LAUDO / CHECK LIST DE ACESSIBILIDADE PARA AVALIAÇÃO DE CONFORMIDADE ÀS NORMAS DE ACESSIBILIDADE (CONFORME NBR 9050:2020)

UNIDADE / ÓRGÃO	ADVOCACIA GERAL DA UNIÃO - AGU		TOTAL DE PAVTOS	2
CIDADE	TAUBATÉ	ESTADO	SÃO PAULO	
RUA / AV	Av. Inglaterra	Nº	300	ÁREA TOTAL 614,03
BAIRRO	Jardim das Nações	ANO DE CONSTRUÇÃO	a ser verificado pelo gestor do imóvel	
ATENDE PÚBLICO	SIM		DATA HABITE-SE	a ser verificado pelo gestor do imóvel
	NÃO	X	DATA DO LAUDO	Nov. 2025
SITUAÇÃO DO IMÓVEL	PRÓPRIO		PRÉDIO TOMBADO OU HISTÓRICO	SIM
	LOCADO	X		NÃO X
	CEDIDO			
RESPONSÁVEL PELA ELABORAÇÃO DO LAUDO (NOME, FORMAÇÃO (Arq. ou Eng.), CREA / CAU	Kleber Batistela Pereira		Nº DA ART OU RRT / DATA DE EMISSÃO	XXXXXXX

Foto 1

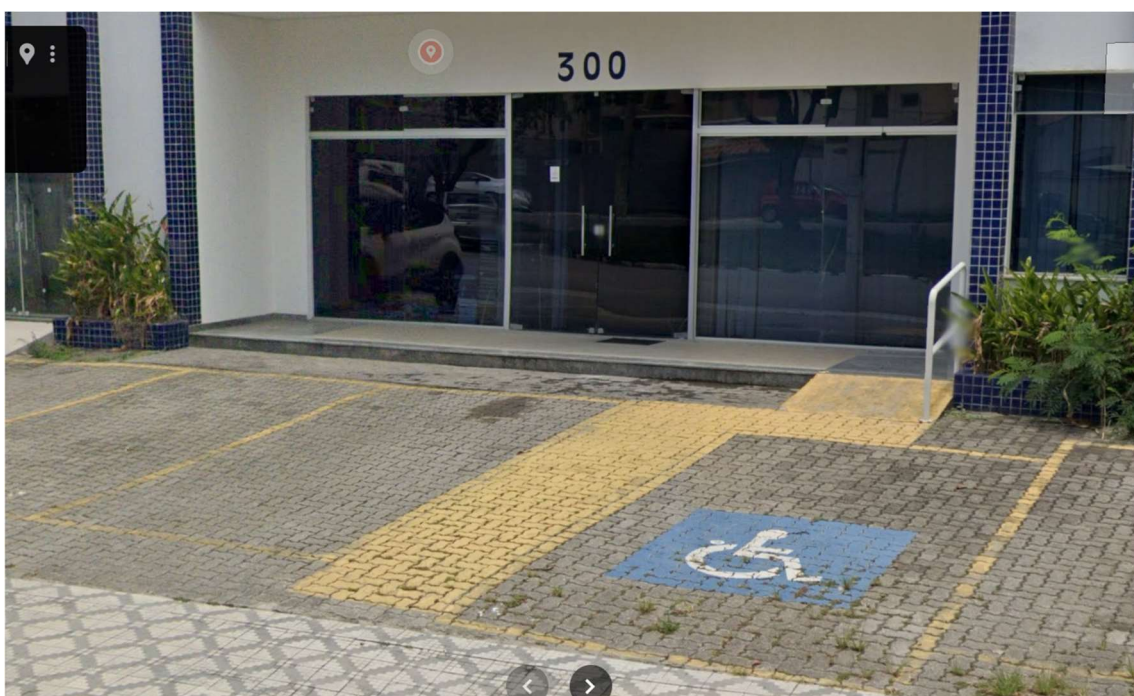
Item da NBR9050	1. CALÇADA ou PASSEIO PÚBLICO	ATENDE NBR9050-2020	NÃO SE APLICA	OBSERVAÇÕES	
		SIM	NÃO	Não se aplica	Observações
6.12.3	a) Possui faixa livre para pedestre com largura mínima de 1,20 m, livre de conflitos de circulação (pedestres x serviço x automóveis)?	X			Foto 1
